Einladung
zur 11/9. Sitzung
des Ausschusses für Schule, Bildung und Sport der Stadt Rheinbach

Beratungsgegenstand: **Kath. Grundschule Bachstraße**
hier: weitere räumliche Entwicklung

räumliches Konzept

VORENTWURF
KGS St. Martin - Bachstraße
Umbau Bestand Untergeschoss

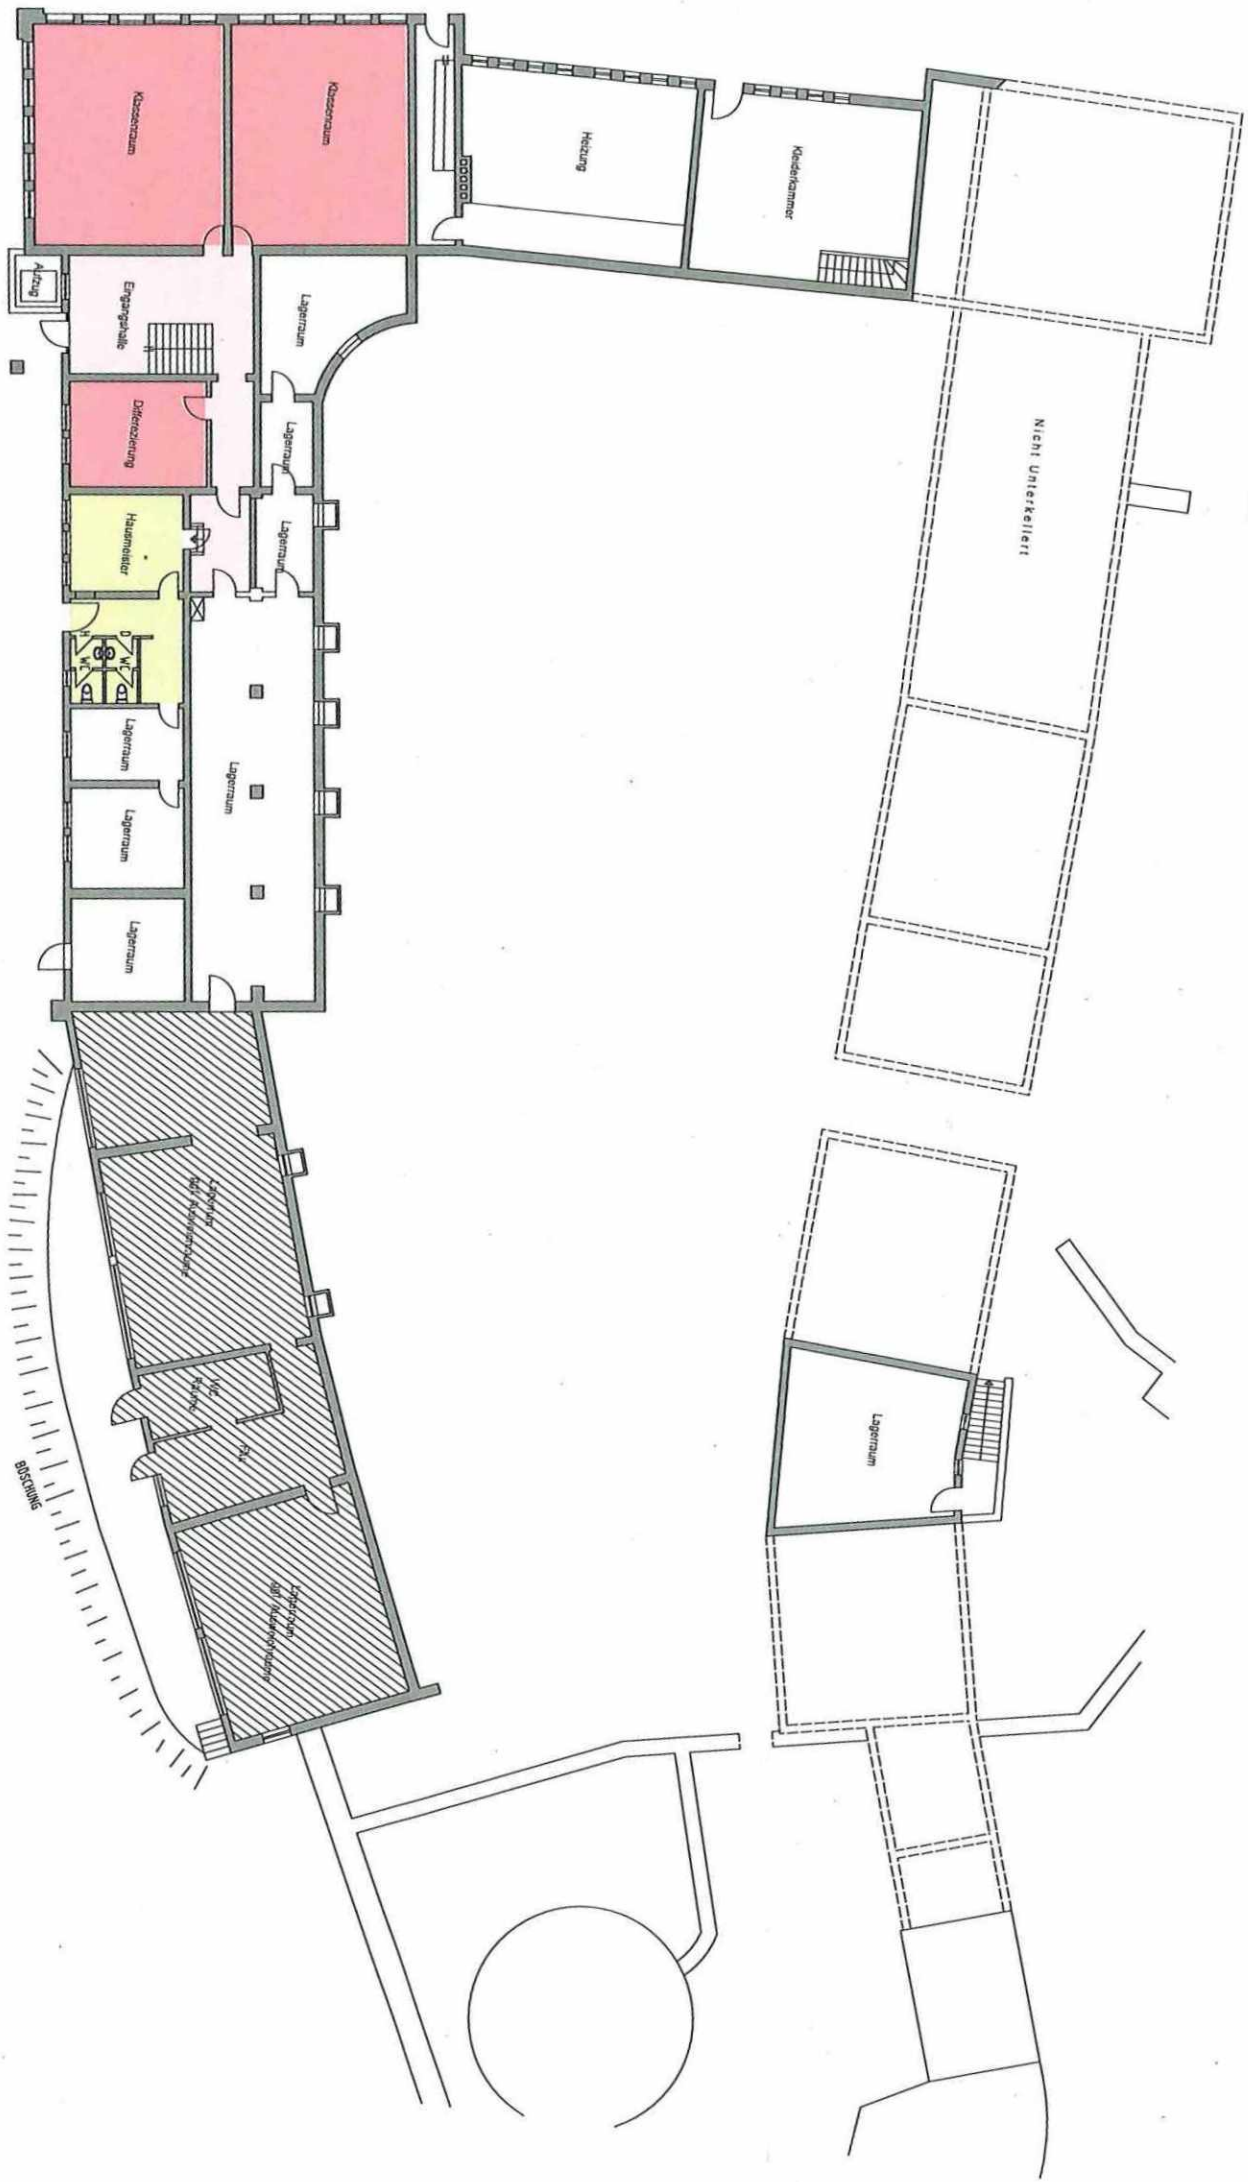
Die dort geplanten Räume fallen weg. Die Aula bleibt in ihrer bisherigen Form bestehen. Der dort geplante Klassenraum zieht ins jetzige Lehrerzimmer (im Plan bisher als "Team" ausgewiesen). Die WC-Anlage kommt in den Bereich des geplanten Differenzierungsraum an der Aula und der Differenzierungsbereich rutscht zwischen die beiden Klassenräume (bisher im Plan als WC und Pflege ausgewiesen).

*Wir bereits geäußert, wäre es bedauerlich, wenn die Aula in ihrer jetzigen Form wegfallen würde. Da ist einmal die Geschichte des Raumes als ehemaliger Ratssaal mit der vom Rheinbacher Gewerbe (Fa. Palme/Hickisch) geförderten Ausstattung, aber auch innerschulische Befindlichkeiten. Hier kann man auch während der Essens- und Betreuungszeiten der OGS mit Klassen oder auch Jahrgängen Veranstaltungen (mit und ohne Eltern/Zuschauern) und auch besondere Unterrichtseinheiten realisieren, ohne diese mit längeren Planungen zu versehen. Diese Planung wäre in dem geplanten Vorbau der OGS, der täglich als Mensa genutzt wird, unvermeidbar. So habe ich folgenden Vorschlag, der bitte **vor** der Vorstellung im Schulausschuss überdacht werden sollte:*

- *Der Verwaltungstrakt zwischen Lehrerzimmer/Teeküche und Treppenhaus an der Aula sollte dann abgerissen und mit entsprechender Statik neu errichtet werden.*
- *Hier sollten in einer Etage die beiden Klassenräume untergebracht werden. Vielleicht wäre dann sogar Platz für einen Differenzierungsraum. In der anderen Etage (am besten auf dem Niveau des Innenhofes) sollten wie gehabt Sekretariat, Rektorzimmer und Konrektorzimmer untergebracht werden.*
- *Wenn man diese Maßnahme in die warmen Monate legt, kann man sogar eine Heizungserneuerung vorsehen. Diese Heizung könnte man in einem tieferen Geschöß realisieren und damit bräuchte man die Gesamthöhe nicht zu vergrößern (also ein Geschoss in die Erde, nicht eins obendrauf setzen).*
- *So könnte die Aula erhalten bleiben und der Schule würden damit weitere Spielräume eröffnet.*

Der Erhalt der Aula konnte im neuen Konzept nicht berücksichtigt werden, um die übrigen Anforderungen (Unterbringung aller Klassenräume und des Verwaltungstraktes im Hauptgebäude) erfüllen zu können. Der Schulleitung ist jedoch sehr daran gelegen, die Aula in ihrer bisherigen Funktion zu erhalten und hat deshalb folgenden Vorschlag unterbreitet:

Die Umsetzung dieses Vorschlages hätte wesentliche Kostensteigerungen zur Folge und würde das Erscheinungsbild des gesamten Ensembles verändern. Die Bauzeit würde sich verlängern und wegen des erheblichen Eingriffs in das vorhandene Gebäude eine zumindest zeitweise Ausgliederung des Betriebes (Container) notwendig machen um a) die entfallenden Räume zeitweise zu ersetzen und b) keinen Nutzer zu gefährden. Insofern kann die Verwaltung diesem Vorschlag nicht zustimmen.

KGS St. Martin - Bachstraße
Aufstockung - Buntert

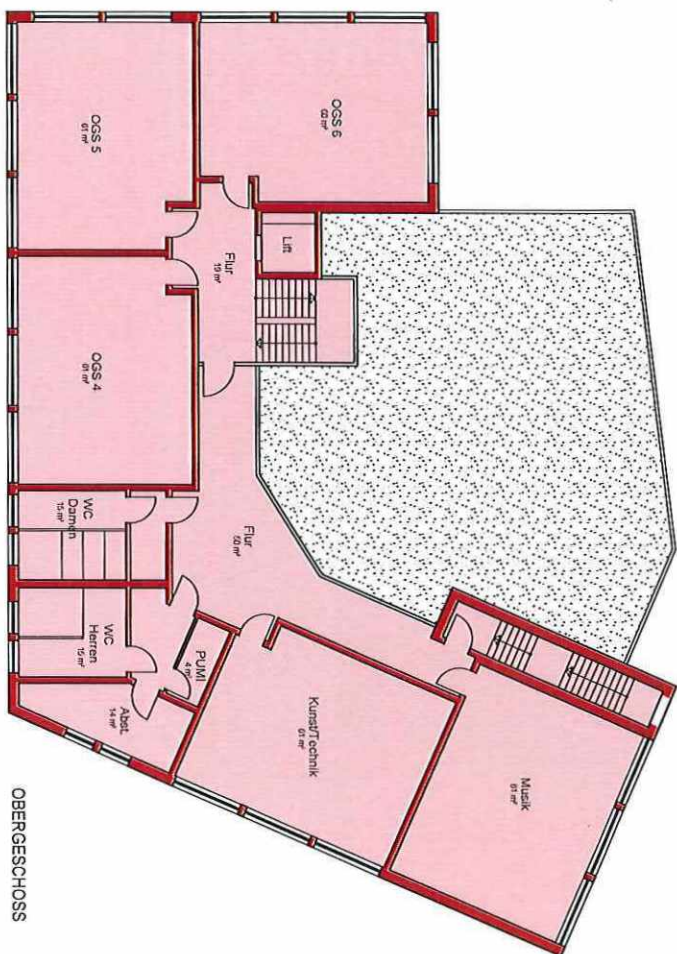
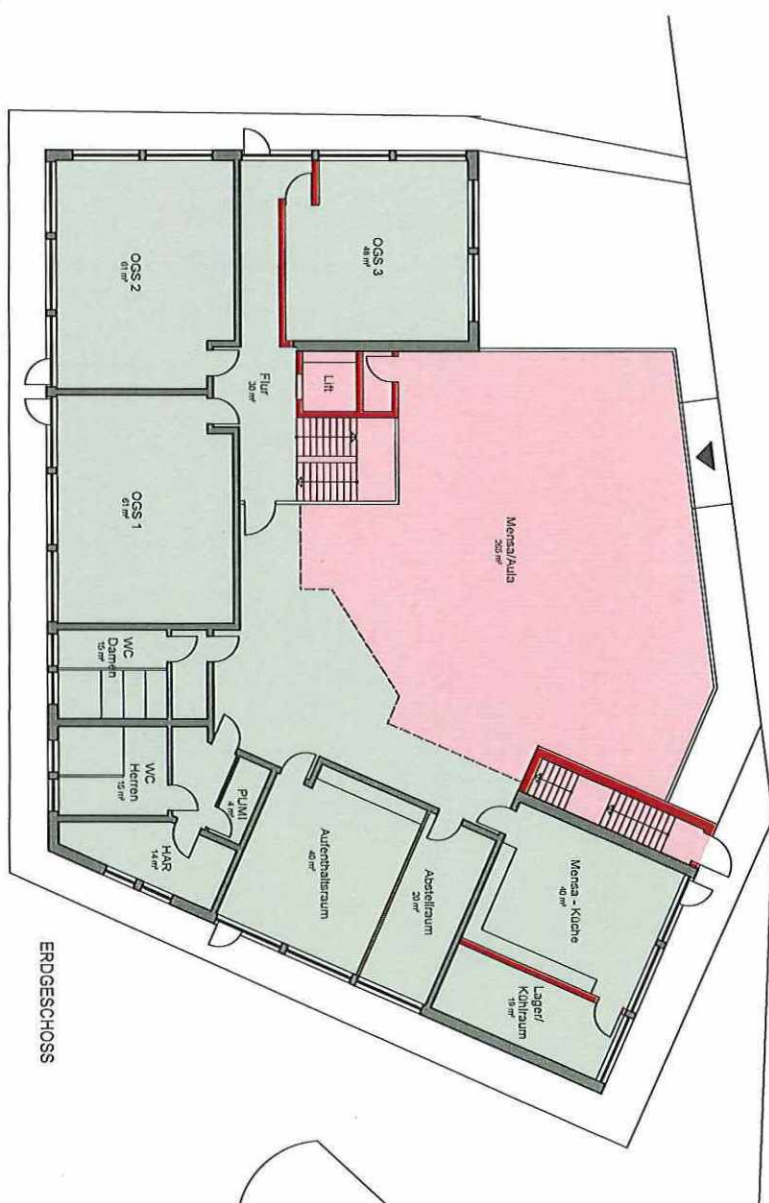
Die Planung mit Forum soll so umgesetzt werden, wie im Plan ausgewiesen. Zusätzlich soll ein komplettes Geschoss aufgesetzt werden, um genügend Betreuungsraum (Anspruch auf OGS-Platz ab 2026 und evtl. auch ÜMI) zu schaffen.

Hier sollen die Fachräume untergebracht werden, die der Schule fehlen. Realistisch ist die Unterteilung in je zwei Räume in Parterre und 1. OG. Dabei sollten eine Schülerbibliothek, ein Musikraum, ein Kunstraum sowie ein Raum zum Forschen/Experimentieren entstehen.

Ist berücksichtigt

Im vorgelegten Konzept sind Bereiche für Kunst/Technik/Musik im Gebäude „Bungert“ vorgesehen. Die weitere Nutzung des Jugendheimes muss bei einer Zustimmung zum vorgelegten Raumkonzept noch detaillierter erörtert werden.
